Carta abierta a los alcaldes de Las Condes, Recoleta, Ñuñoa, Vitacura, Huechuraba y La Reina, sobre la Autopista Vespucio Oriente (AVO)

24 de octubre de 2017

Ventilaciones (chimeneas sin filtro) proyectadas en esquina Vespucio con Vitacura.
(Ejemplo de lo proyectado en varias esquinas a lo largo del proyecto)

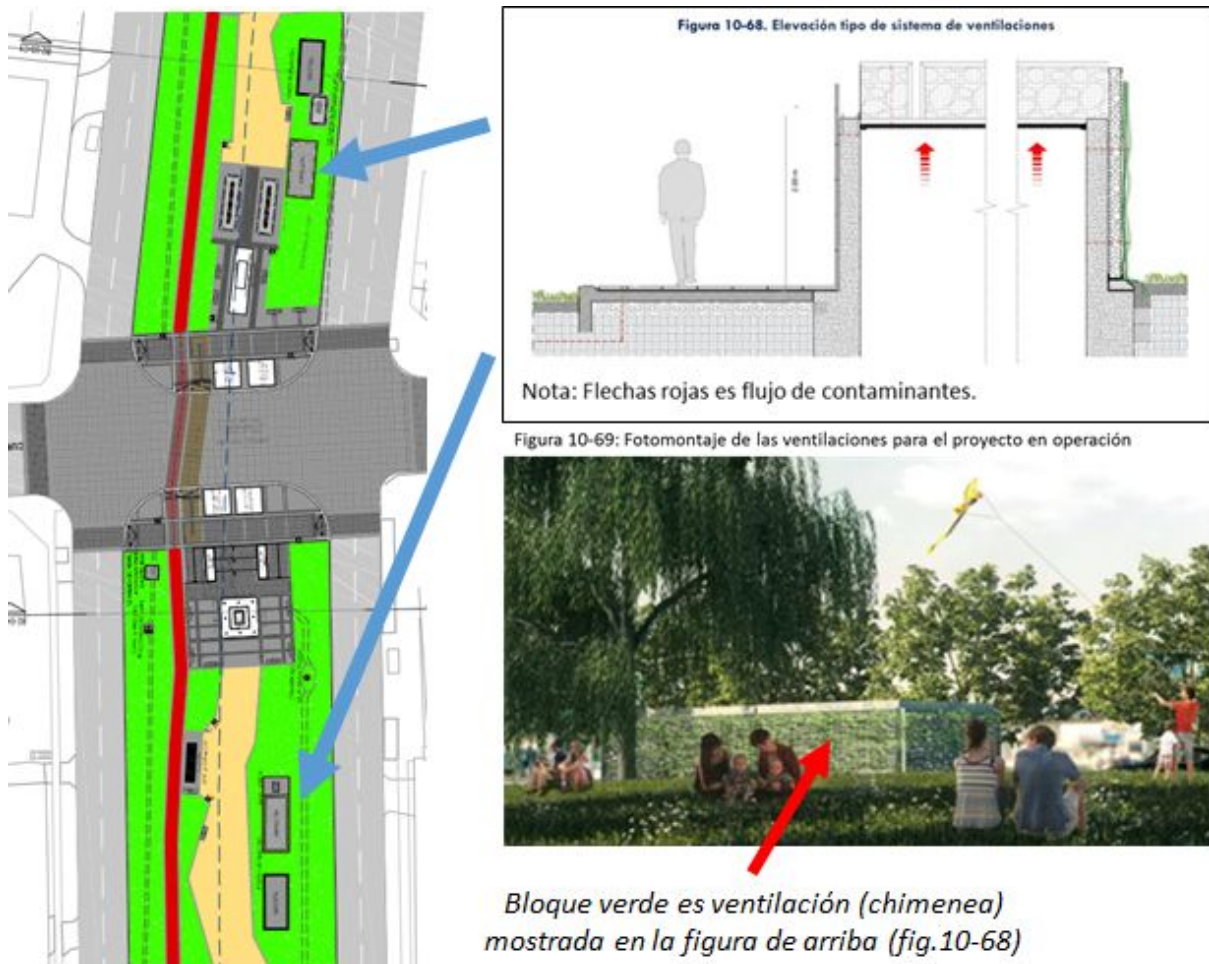
2) **Que -de nuevo como Costanera Norte- se exija la implementación de un sistema de monitoreo de contaminantes en el área de influencia del proyecto, estableciéndose compensaciones y correcciones si los niveles no evolucionan según lo proyectado¹. Esto es particularmente importante en el entorno de las “ventilaciones” (chimeneas sin filtros, de 2 metros de altura) que la Concesionaria señala se construirán, una por kilómetro aproximadamente, dentro del parque encima de la autopista².** Notemos que las estimaciones de la Concesionaria son que no habrá incrementos de contaminantes ni efectos negativos ni siquiera junto a las ventilaciones. En el caso del material particulado fino (el más peligroso), por ejemplo, la Concesionaria estima que aumentaría en 54%, pero que ello se evitará casi por completo meramente lavando a diario la vía³. En vez de enfrascarse en una discusión sobre la credibilidad de estas estimaciones, resulta mejor tomar el mismo camino de la Resolución Ambiental de Costanera Norte, que alinea bien los incentivos y hace responsable a la Concesionaria de las estimaciones que haya hecho mal, si tal fuera el caso.

La autopista en el sector de La Pirámide (Recoleta y Huechuraba)

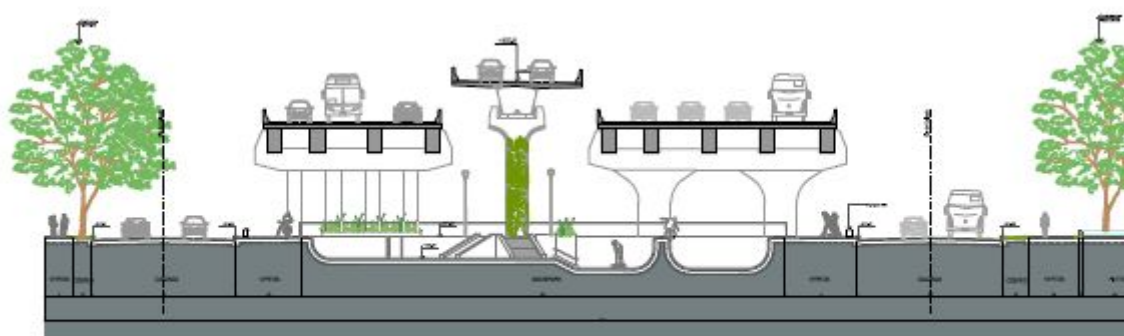
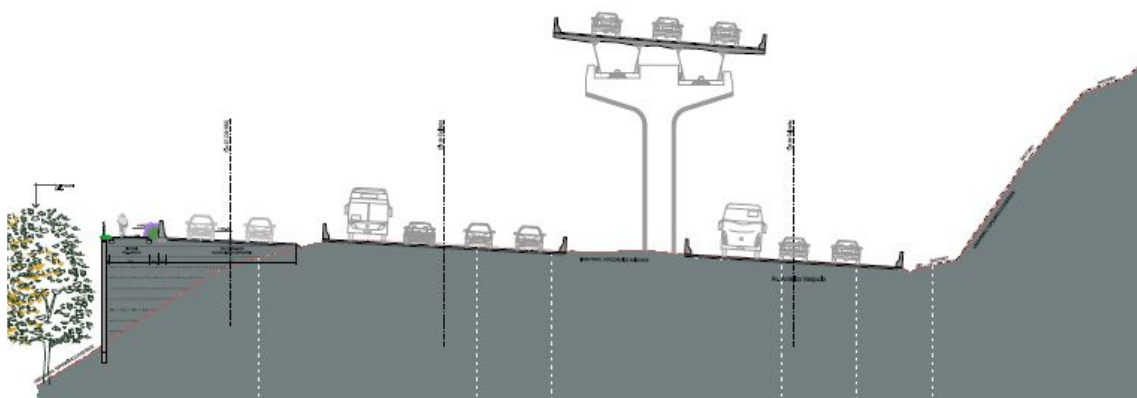
3) **Que se reconozca que habrá un impacto paisajístico en el cerro San Cristóbal en las comunas de Recoleta y Huechuraba, con una debida compensación.** Recordemos que el MOP diseñó la autopista de forma subterránea en las comunas ricas (Las Condes, Vitacura, La Reina), para minimizar su impacto, mientras que en las comunas más pobres (Recoleta y Huechuraba) no solo quedará en superficie, sino en vía elevada. Esta lamentable porfía del MOP en hacer autopistas con estándares distintos según el sector que cruzan, es agravada por la posición de la Concesionaria en el estudio ambiental, quien asevera que no hay impacto paisajístico de tal estructura elevada; y por ende, no se contempla compensación por ese concepto⁴.
